710 - INSP
 ISO/IEC 17020
 Origineel verslag

Verslagnummer:
 31/15052025/46905/51498/1

Inspectie adres: Langestraat 142, 1741
 Wambeek (België)
 Type: Verkoop [Afd 8.4.2]

Elektrisch bord

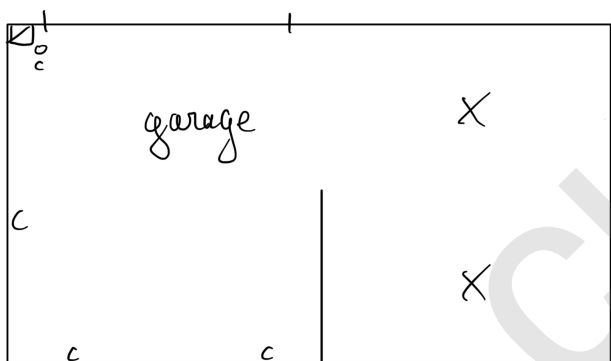
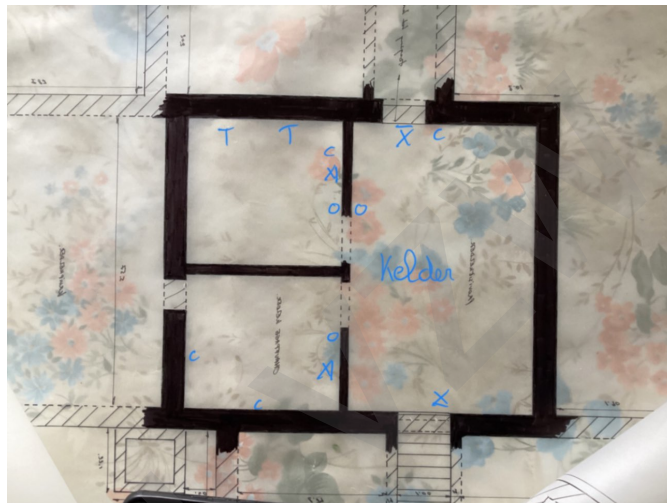
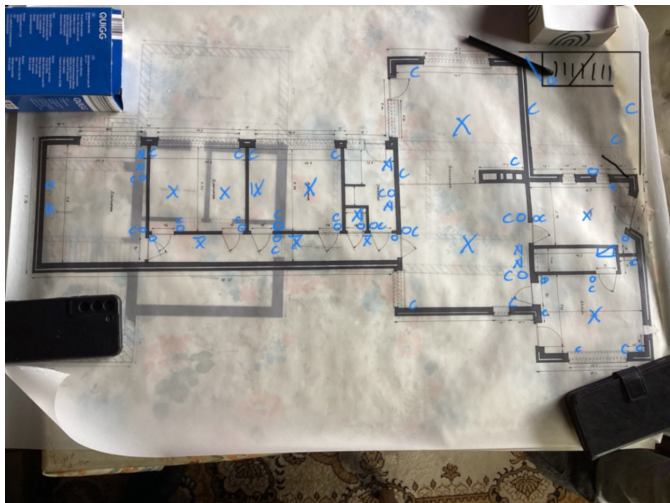
- Het verdeelbord is onvoldoende gemarkeerd. Individuele markering, voedingsspanning en/of gevarendriehoek ontbreken. - oAfd 3.1.3.3; Afd 9.4.1
- Het eendraadsschema en situatieplan zijn niet aanwezig. - oAfd 3.1.2.1

- De kringen, de onderbrekingstoestellen en of de beschermingstoestellen zijn niet duidelijk en zichtbaar gekenmerkt. - Afd 3.1.3
- Hoofddifferentieelstroombeschermingsinrichting is niet aanwezig. - oAfd 4.2.4.3

- De installatie is niet aangevuld met een differentieelstroombeschermingsinrichting met hoge of zeer hoge gevoeligheid. - oAfd 4.2.4.3
- De penautomaten/zekeringen van hetzelfde circuit zijn niet van dezelfde nominale grootte. - oAfd 5.3.5.5

- De houders van de penautomaten zijn niet uitgerust met een kaliberstuk. - oAfd 5.3.5.5.a
- De aardingsonderbreker is niet conform of afwezig. - oAfd 5.4.3.5
